Technische Mitteilung / Service Bulletin**PRIORITY 2 – Recommended**

**Service Bulletin No. /
Date:** TM TAE 125-1012 P2, Initial Issue / January 11, 2011

Betrifft: Austausch Schlauchleitung Pumpe – Getriebeölkühler
Subject: Replacement Hose Pump – Gearbox oil cooler

**Betroffenes
Luftfahrtgerät:** Cessna 172 F,G,H,I,K,L,M,N,P,R,S mit TAE 125-02-99 Installation
Reims F172 F,G,H,K,L,M,N,P mit TAE 125-02-99 Installation
Type affected: Cessna 172 F,G,H,I,K,L,M,N,P,R,S with TAE 125-02-99 Installation
Reims F172 F,G,H,K,L,M,N,P with TAE 125-02-99 Installation

Bild 2 / Fig.2 New hose pump – gearbox oil cooler

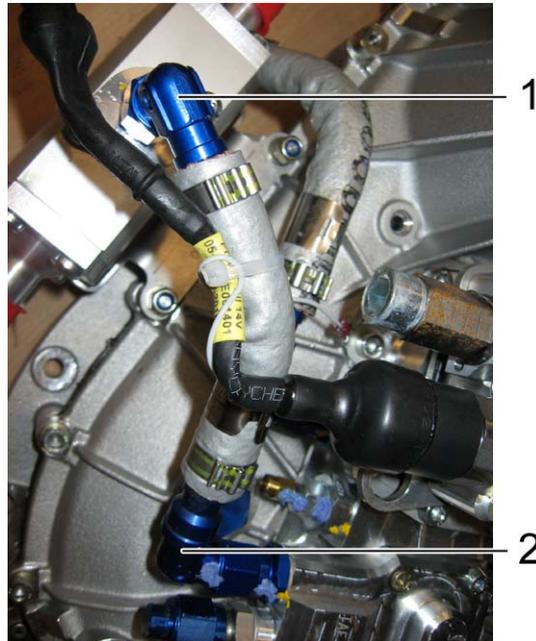
Grund: Scheuern des Schlauchanschlusses an der Cowling

Reason: *Chafing of hose connection against cowling*

3. Fit the new hose with the adjustable fitting to the oil pump and with the fixed fitting to the gearbox oil cooler and adjust it in accordance to the picture. See Fig. 2.

◆ **Note:** Make sure that there is no tension on the hose and it is free of chafing.

4. Tighten both union nuts with the specified tightening torque.

20 Nm
